MKV - Øget kapacitet mellem Haderup og Skive N

Høringsnotat fra den afsluttende høring

Høringsnotat - Offentlig høring af miljøkonsekvensvurderingen for Øget kapacitet på Rute 34 og 26 mellem Haderup og Skive N

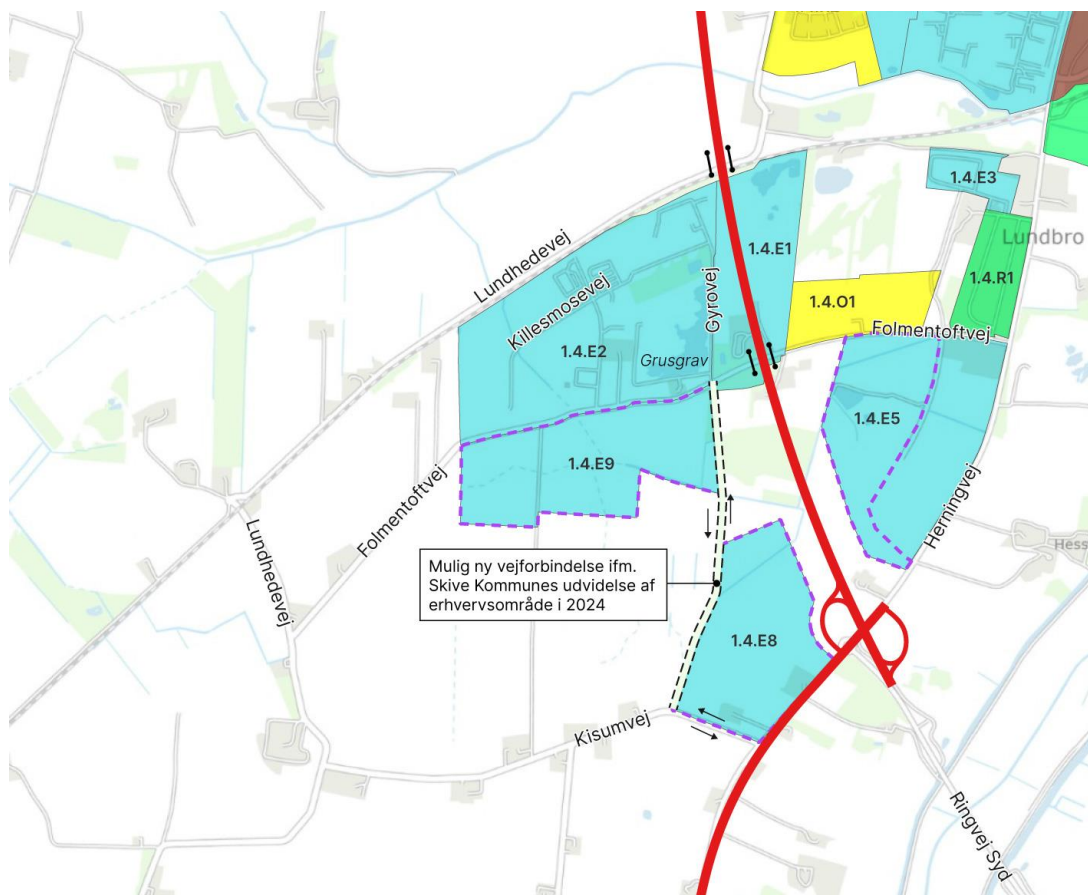
Desuden mener Skive Kommune, at en afbrydelse af Folmentoftvej vil betyde, at den fremtidige udnyttelse af arealerne omkring Folmentoftvej, vest for den nye omfartsvej, minimeres, da der ikke vil være ordentlige til- og frakørselsforhold til det statslige vejnet. I den forbindelse oplyser kommunen, at de i foråret 2024 har foretaget en arealreservation på 22 ha vest for den nye omfartsvej. Arealet planlægges udlagt til et fremtidigt industriområde. Dette område vil blive påvirket ved en afskæring af Folmentoftvej og den omvejskørsel der lægges op til med udbygningsprojektet.

Rito.dk, som har kontor og lager på Gyrovej, mener, at en afskæring af Folmentoftvej vil påføre virksomhedens ansatte, især de unge uden kørekort, en besværlig omvej på 5,5 km. Rito.dk mener desuden, at dette kan medføre, at cyklende medarbejdere fravælger arbejdspladsen på grund af den forlængede og besværligere

rute, og at man dermed forringer de unges muligheder for at opretholde beskæftigelse lokalt og samtidig tilskynder til fraflytning til større byer, ligesom land og by bindes dårligere sammen med den foreslåede løsning. Rito.dk opfordrer derfor til, at projektet enten opgives i sin nuværende form, eller at der afsættes midler til at etablere de nødvendige over- eller underføringer, der kan sikre en sikker og effektiv trafikafvikling for alle parter.

Vejdirektoratet og Skive Kommune har undervejs i MKV-forløbet været i dialog om løsningsmuligheder for Folmentoftvej. Vejdirektoratet medgiver, på baggrund af de indkomne høringssvar, at det ikke er optimalt at Folmentoftvej lukkes. Dette skyldes bl.a. Skive Kommunes nye planer om at udvide erhvervsområdet. Ved offentliggørelsen af MKV-undersøgelsen forelå der endnu ikke en lokalplan eller andet mere uddybende omkring anvendelsen af de nyudlagte erhvervsområder. Vejdirektoratet har foreslået Skive Kommune en mulig løsning til vejbetjening af det fremtidige erhvervsområde, som et alternativ til et bygværk under den nye omfartsvej. Den foreslåede vejstrækning er ca. 1 km lang, og vil kunne indgå som en del af Skive Kommunes lokalplan for området. Vejen vil også bidrage til kortere omvejskørsel for cyklister til rito.dk og for virksomheder langs den vestlige del af Folmentoftvej.

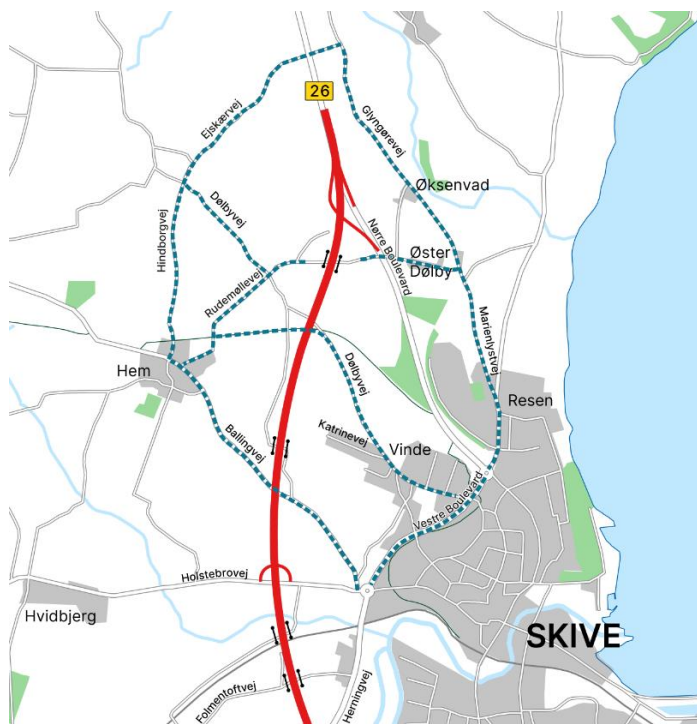
Skive Kommune peger på, at der ud fra det fremlagte projektmateriale kan opstå tvivl om, hvorvidt Rudemøllevej planlægges afskåret, og at det kan have forledt berørte borgere til ikke at indsende høringssvar, ligesom en afskæring af vejen kan have negativ betydning for afvikling af den lokale trafik. Andre høringssvar understreger tilsvarende, at en afskæring af Rudemøllevej vil give mange beboere længere transporttid. En borger mener, at det af hensyn til trafiktrykket er glædeligt, at Rudemøllevej ikke længere tænkes ind som tilslutningsvej til Rute 26, men er ikke tilfreds med, at vejen foreslås afskåret. I stedet ønsker denne borger, at Rudemøllevej føres under Rute 26 for at bibeholde et samlet Dølby sogn og sikre let adgang til Skive nord.

Nyholm Agro ApS mener, at en fremtidig afskæring af Rudemøllevej vil være en dårlig løsning, og at en bedre løsning ville være, at den nye omfartsvej tilkobles syd for Rudemøllevej, sådan at trafikken fra Furvej og Gl. Glyngørevej også kan tilgå omfartsvejen. Desuden påpeger Nyholm Agro ApS, at der findes omfattende eksisterende dræn i området.

Vejdirektoratet har noteret sig de indkomne bemærkninger til Rudemøllevej.
